### 指摘事項No. 59

燃料デブリの取り出しが1Fのリスク低減にどのように資するのか1章に記載すべき。デブリ取り出しを試験的取り出し、段階的な取り出し規模の拡大、取り出し規模の更なる拡大へと切り分けた考え方を示すこと。さらに、それぞれのフェーズがどのようにリスク低減につながっているのか示すこと。

まとめ資料1章の記載に関しては記載を以下のように見直します。

表1 燃料デブリを収納する容器の耐放射線性一覧<sup>※1</sup>

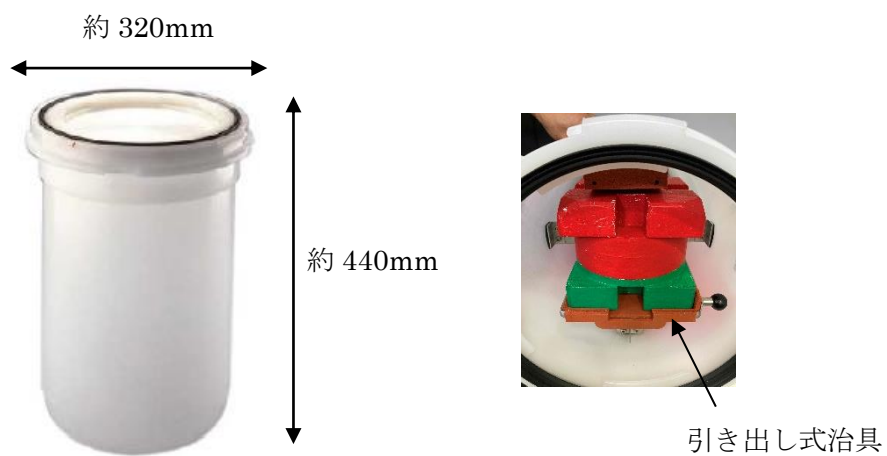
**指摘事項No. 60**

(60)また、耐放射線性については表1に示す通りであり、耐放射線性は1000Gy～100000Gyとなっている。表1に示した耐放射線性を超過した材質は伸び率及び強度の低下が起こるが、本作業において想定される放射線量は耐放射線性と比較しても影響のない範囲である。なお、仮に耐放射線性で示した値を超過した場合であっても即座に機能が損なわれるものではなく、短期間の使用であれば影響はない見込みである。

図1 DPTEポートとDPTEコンテナの開閉イメージ

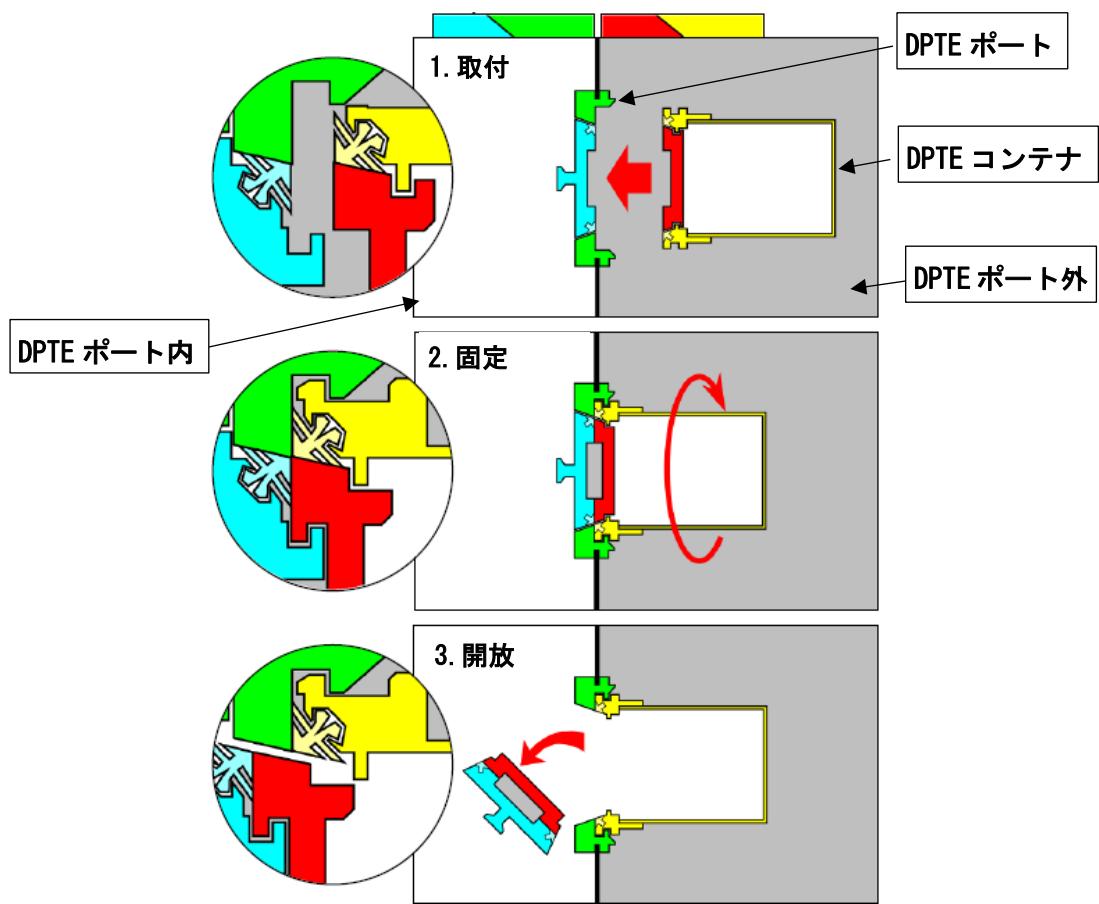
**指摘事項No. 36**

(36)DPTEとは“Dispositif Pour Transfer Etanche” または “Double Porte pour Transfert Etanche”（フランス語）の略。

DPTEコンテナはDPTEポートに取り付けることで図1のようにDPTEコンテナの蓋とDPTEポートが一体となって開閉し、密閉を維持しながら物を移送することが可能なコンテナであり、燃料デブリをエンクロージャからグローブボックスまで運搬する際に使用する。内部は緩衝容器を固定する引き出し式治具を搭載し、緩衝容器を収納することで上下か

図2 燃料デブリの構外輸送容器への収納状況

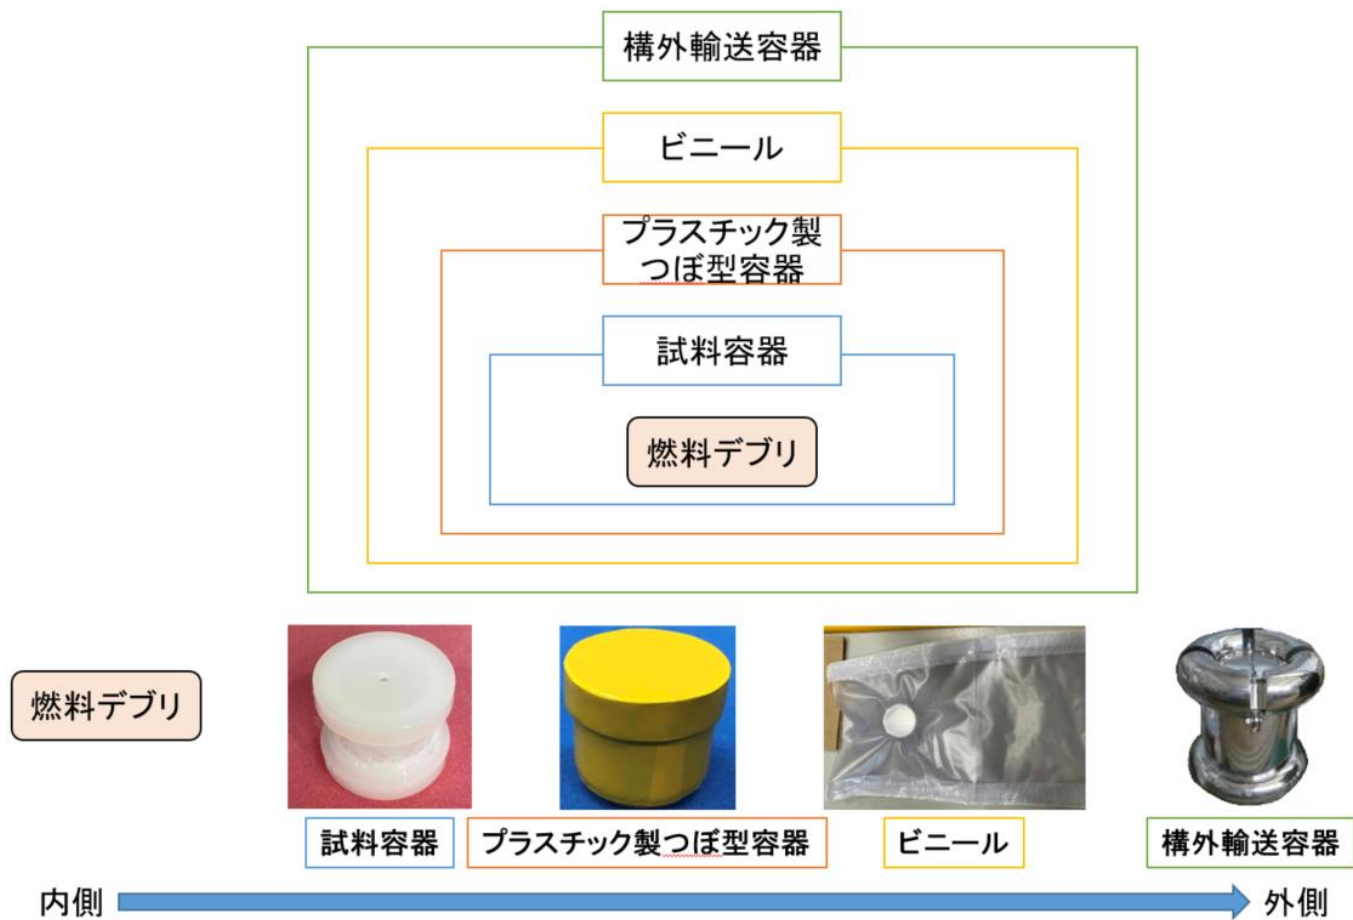
**指摘事項No. 53**

(53) (補足) 事業所外運搬時の燃料デブリ収納状態

グローブボックスから搬出された燃料デブリは図2に示すように構外輸送容器に収納される。

燃料デブリの回収から輸送までの一連の作業フロー

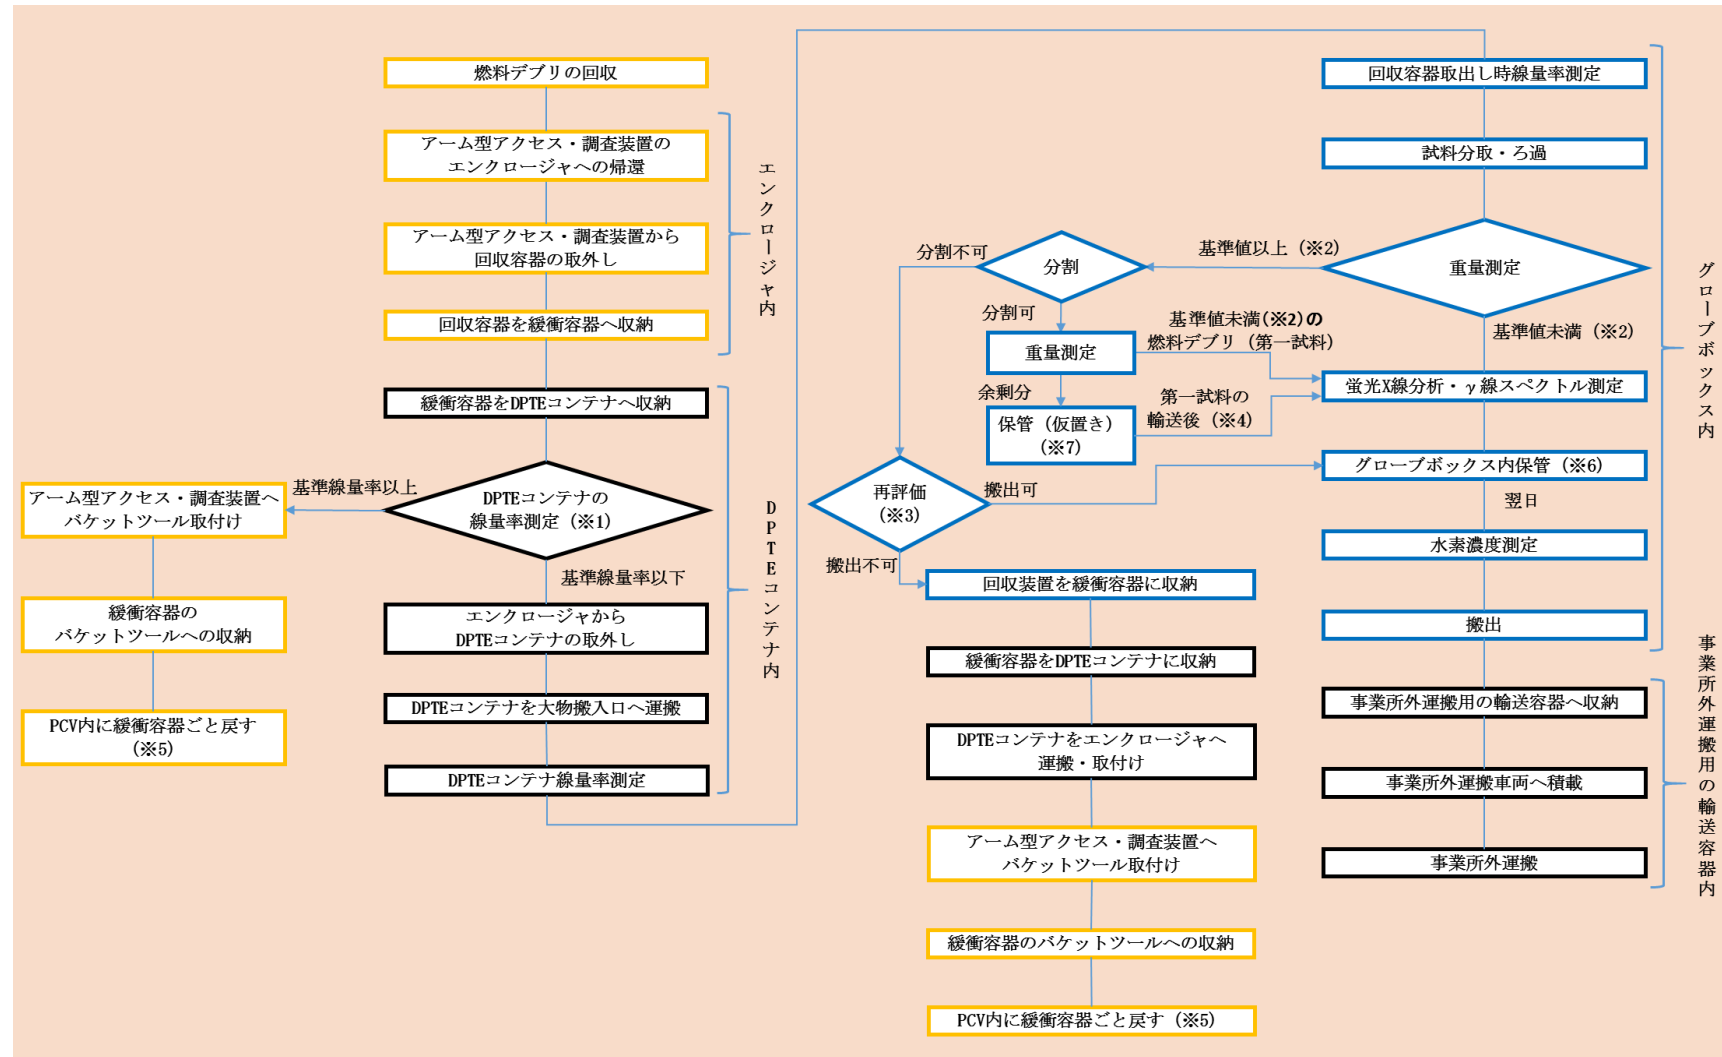
**指摘事項No. 7**

燃料デブリの取り出しから搬出までの取扱いフローを別紙に示す。

- ※1 エンクロージャから DPTE コンテナを取り外す際に線量率測定を行い、基準線量率以下であること確認する。基準線量率は24mSv/hと設定した。
- ※2 事業所外運搬容器（構外輸送容器）に収納する燃料デブリが事業所外運搬可能な重量であることを確認する。
- ※3 (55)燃料デブリが塊状で事業所外運搬可能な重量<sup>※8</sup>に分割することができない場合は、蛍光 X 線分析， $\gamma$ 線スペクトル測定を行い，その分析結果をもって燃料デブリが事業所外運搬可能な重量であるかの確認を行う。
- ※4 第一試料を輸送後，事業所外運搬容器（構外輸送容器）が福島第一原子力発電所に戻り次第，蛍光 X 線分析， $\gamma$ 線スペクトル測定を行う。
- ※5 (39)PCV 内へ戻す際は，堆積物がなく未臨界維持に影響のないペDESTAL 外のグレーチング上に残置する計画。
- ※6 (76)通常時，燃料デブリは水素濃度測定のために密閉容器に収納し約 1 日程度仮置きする。
- ※7 (76)余剰分の燃料デブリは密閉容器に収納する。水素発生量と圧力上昇を考慮して約 8 日は収納することが可能であり，事業所外運搬までの余剰分燃料デブリの仮置き期間は約 5 日程度であり影響はない。万一仮置き期間が延びる場合は，容器内の水素を逃がすことを行う。
- ※8 (68)事業所外運搬可能な重量とは A 型輸送容器（構外輸送容器）を使用する事業所外運搬において，A2 値以下かつ防護対象特定核燃料物質に該当しない重量を示す。現在の計画では防護対象特定核燃料物質に該当しない約 1.7g を当該重量としている。

(65) 図1 2号機大物搬入口

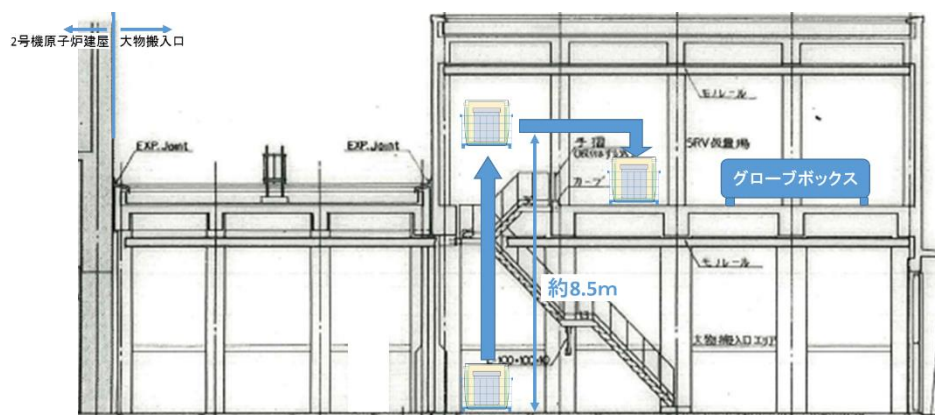
### 指摘事項No. 58

### 指摘事項No. 65(指摘事項No. 77の類似のコメントに対して回答も集約)

燃料デブリを収納したDPTEコンテナはエンクロージャから大物搬入口1階までは台車を用いて運搬するため落下のリスクはなく、<sup>(59)</sup> 図1に示すように大物搬入口1階から2階へ運搬は電気チェーンブロックによる揚重作業を計画している。電気チェーンブロックの定格荷重2.8tに対してDPTEコンテナを収納した運搬容器の重量は20kg以下であり、揚重物重量全体でも100kg以下であるが、以下の落下防止対策を講じる。また、運搬容器を緩衝材で梱包することで落下影響を緩和する。<sup>(65, 75)</sup>揚重作業時には作業者は落下時のダストの影響範囲外に退避する。また、落下により燃料デブリが散乱した場合でも全面マスクを着用し作業を行う。

作業エリアには汚染拡大防止のため、予め大物搬入口1階床面の難燃シート養生を行う。落下時はダスト濃度を測定し、落下・漏えいにより上昇したダスト濃度が低下したのち、作業を開始する。線量測定や目視によって落下した燃料デブリを確認し、工具の使用による距離確保、遮へいを活用し被ばく低減対策を実施した上で回収作業を行う。

- DPTEコンテナを収納した運搬容器はメッシュパレット 底面 にバンドで固縛する。
- メッシュパレットを4点吊りする。
- 電気チェーンブロックは定期自主検査及び作業開始前の点検を行い、異常のないことを確認する。
- スリング、メッシュパレットの作業開始前の点検を行い、異常のないことを確認する。
- <sup>(65)</sup>スリングの耐荷重は0.8t、メッシュパレットの耐荷重は1tとなっており、十分

図1 粉体落下の実験装置（文献[2]: NUREG/CR-2139）

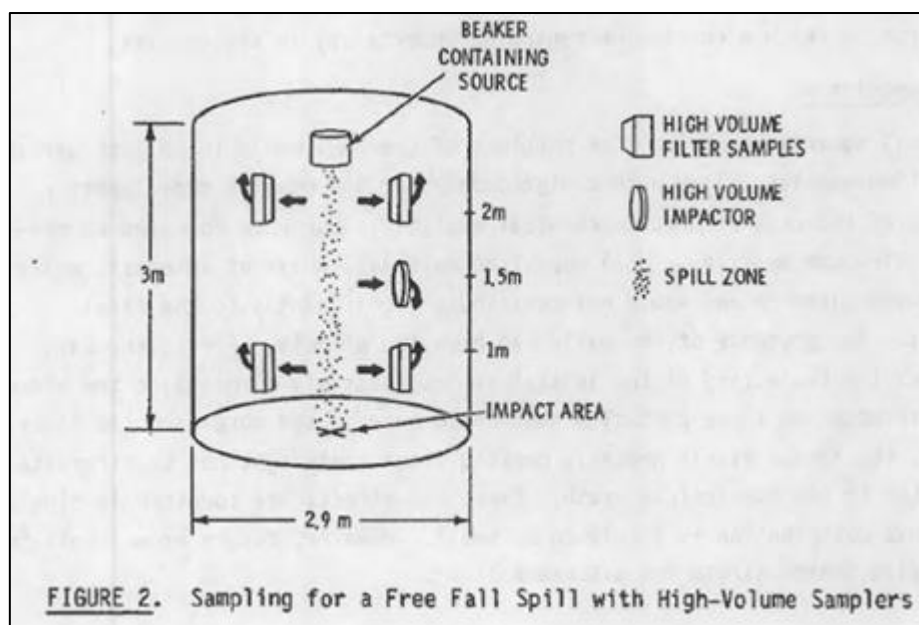
### 指摘事項No. 75(指摘事項No. 43, 45, 46, 63, 64の類似のコメントに対して回答も集約)

更に、DOE 評価式を作成するために参照された実験の文献[2]を参照すると、実験体系では、粉体の落下中の気中飛散粒子のみでなく、床面衝突によるダスト舞い上がりによる気中飛散粒子も試験容器雰囲気に舞い上がる体系（図1）となっている。そして、容器内に設置された各サンプリング装置は粉体落下後 1 時間継続運転して、容器内に浮遊したダストをほぼ全量回収するようにされている。このことから、実験で取得された飛散率は、落下中の飛散と落下時の舞い上がりによる飛散の両者が合算された値である。

以上より、元にした実験データは、舞い上がりの影響も含んだ実験条件となっており、DOE 評価式の作成では、その影響が小さかったため、結果として、実験式は落下中の拡散の影響のみでモデル化していることが DOE には記述されたと考えられた。したがって、DOE 評価式において、床面衝突の影響が漏れているということではなく、床面衝突の影響はこの評価式の係数等に埋もれている（=パラメータに対する感度が小さい）と考えられたことから、DOE 評価式には、床面衝突による舞い上がりの影響も含まれており、本評価の適用性はあると結論した。
